Keuringsverslag van een elektrische laagspanning- en zeer lage spanningsinstallatie

NIET CONFORM

Straatnaam Kerkeveld
Huisnummer 73
Busnummer -
Postcode 3053
Gemeente Haasrode
Land België

Controlebezoek van een huishoudelijke installatie volgens (KB 08/09/2019) - AREI Boek 1- 6.5. en 4.2.4.3.

Afbeelding schakel- en verdeelbord:

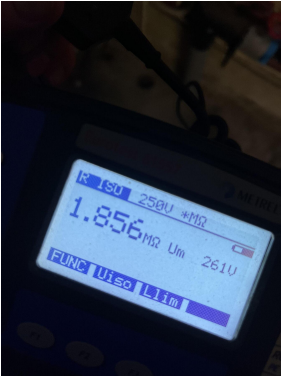
- I1.01 Eëndraadschema van de installatie is niet aanwezig. (Boek 1 Afdeling 2.12 - 2.13 en 3.1.2)
- I1.03 Situatieschema van de installatie is niet aanwezig. (Boek 1 Afdeling 2.12 - 2.13 en 3.1.2)

- I3.07 Een demonteerbaar aansluitstuk (aardingsonderbreker) dient aangebracht te worden in de aardgeleider teneinde de meting van de aardweerstand mogelijk te maken. (Boek 1 Onderafdeling 5.4.3.5.)

- I4.01 Hoofdequipotentiale verbinding(en) niet verwezenlijkt. (Boek 1 Onderafdeling 5.4.4.1. en 5.1.6.2)
- I5.01 De aanduiding van de stroomkringen en/of apparatuur, aansluitklemmen, enz dient aangebracht of vervolledigd te worden. (Boek 1 Onderafdeling 3.1.3.1. en 3.1.3.3.A. en 5.1.6.1)

- I8.07 Leidingen zijn te bevestigen met aangepaste bevestigingsmiddelen. (Boek 1 Onderafdeling 5.2.2. en 5.2.9.)
- I8.08 De geleiders van het type VOB moeten in daarvoor bestemde buizen, kabelgoten geïnstalleerd worden. (Boek 1 Onderafdeling 5.2.9.3. en 5.2.9.6.)

- I9.13 Elektrisch materieel zonder bodem mag niet rechtstreeks op brandbaar materiaal geplaatst worden. (Boek 1 Onderafdeling 5.1.1.2.)
- N17 De aardspreidingsweerstand kon niet gemeten worden. Deze dient bij voorkeur kleiner te zijn dan 30ohm.

- N22 De elektrische installatie is grondig na te zien en conform te maken volgens de voorschriften van het AREI boek 1.
- N3 Het is niet uitgesloten dat bij een nacontrole bijkomende inbreuken worden vastgesteld bij voorleggen schema's.
